施設名	土師川
提案区分	安心・安全整備
提案箇所	京丹波町鎌谷下(南垣内~上河原)
提案内容	土砂浚渫
現在の状況	雑草の繁茂は著しいが、堆砂量は多くない。

現況写真

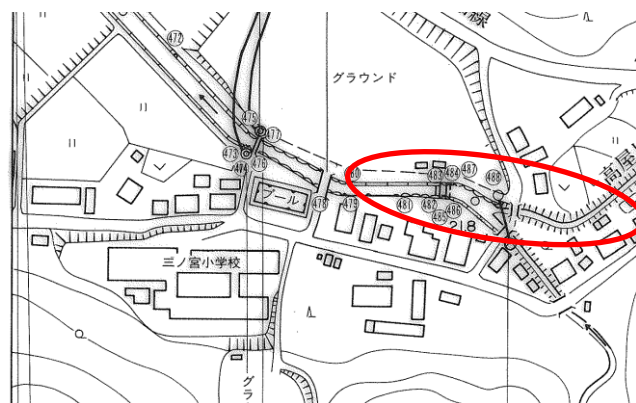
施設名	高屋川
提案区分	安心・安全整備
提案箇所	京丹波町三ノ宮縄手(妙楽寺区境)
提案内容	護岸改修及び土砂浚渫
現在の状況	土砂の堆積は見られるが、堆積量は多くない

実施しない(早期対応の必要性はない。経過観察を続ける)

現況写真

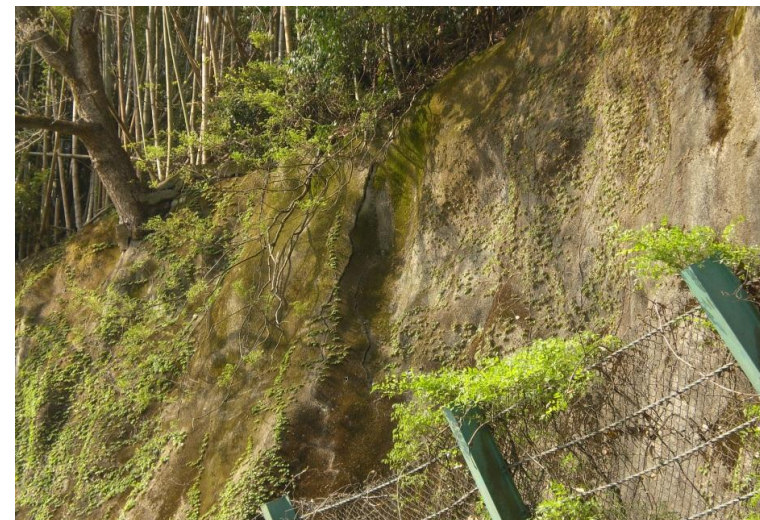
施設名	市島和知線
提案区分	安心・安全整備
提案箇所	京丹波町広瀬
提案内容	法面对策
現在の状況	法下に落石防護柵、法面にモルタル吹き付けが施工されているが、モルタルにクラックが発生し、木が繁茂するなど劣化が進んでいる。

実施①（現地調査の結果によっては他事業で実施の場合もある）

現況写真

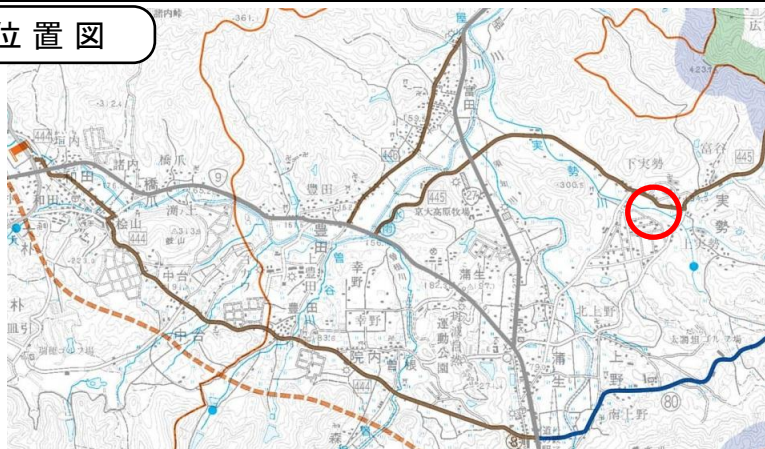
施設名	実勢川
提案区分	安心・安全整備
提案箇所	京丹波町実勢(和庄～岩根)
提案内容	土砂浚渫
現在の状況	雑草の著しい繁茂とともに、河川幅一面に堆砂が見られる。

実施①

現況写真

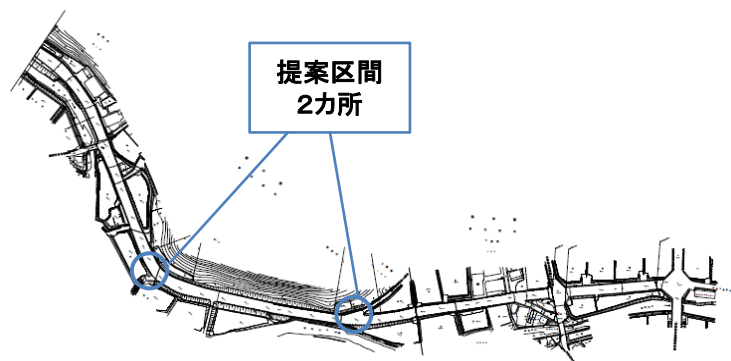
施設名	上杉和知線
提案区分	安心・安全整備
提案箇所	京丹波町森ノ下
提案内容	道路照明灯の設置
現在の状況	現場は歩道のない2車線改良済み区間になっているが、交通量も少なく枝線の道路の交通もあまり見られないが、交差点やカーブであることでの運転手への注意喚起の必要性はある。

実施①(路面表示・道路標識等で実施)

現況写真

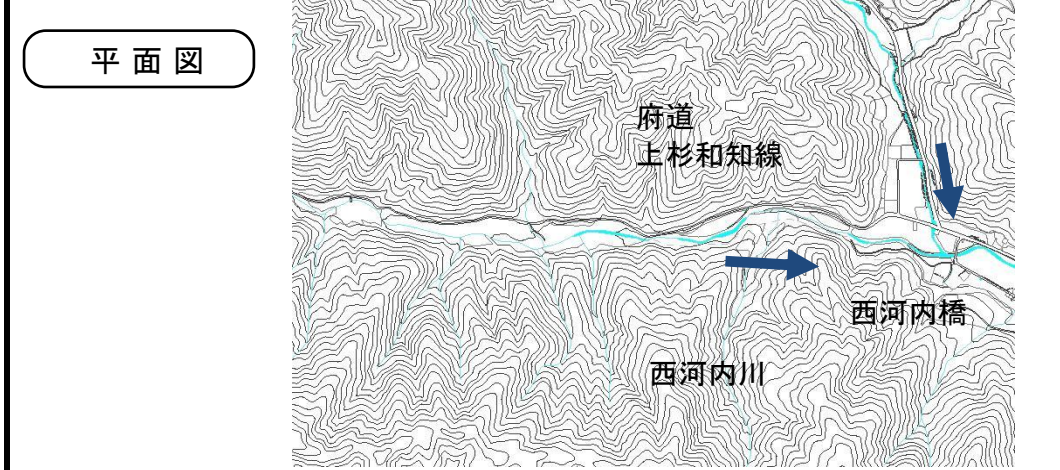
施設名	西河内川
提案区分	安心・安全整備
提案箇所	京丹波町森ノ上
提案内容	護岸改修
現在の状況	既設の護岸が崩壊し空洞化している。 背後地には放牧された牛が放し飼いになっている。

実施①

現況写真

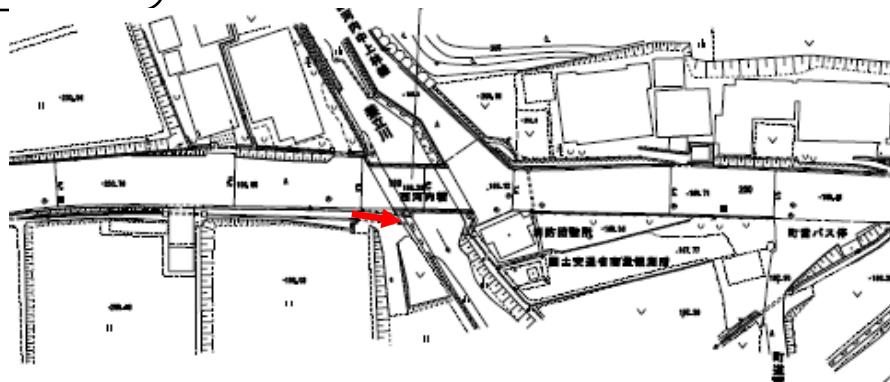
施設名	上杉和知線
提案区分	安心・安全整備
提案箇所	京丹波町出合
提案内容	道路排水管の改修
現在の状況	橋の取り合い部分で開渠から暗渠に接続し、河川に排水している。 暗渠部分で屈曲した状況で設置されておりゴミ等が頻繁に詰まるが、屈曲しているため個人での清掃が困難。

実施①

現況写真

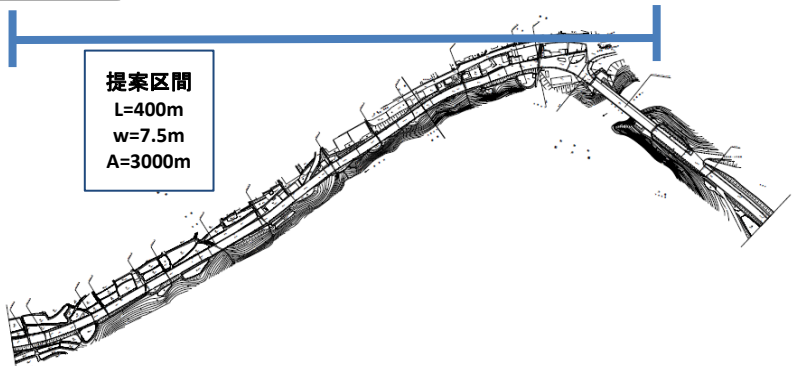
施設名	綾部宮島線
提案区分	安心・安全整備
提案箇所	京丹波町市場～篠原 長佐橋から国道27号方向へ約400m
提案内容	舗装改良
現在の状況	舗装にクラック等が入っている箇所が見られた。

実施① (破損の著しい箇所のみ実施)
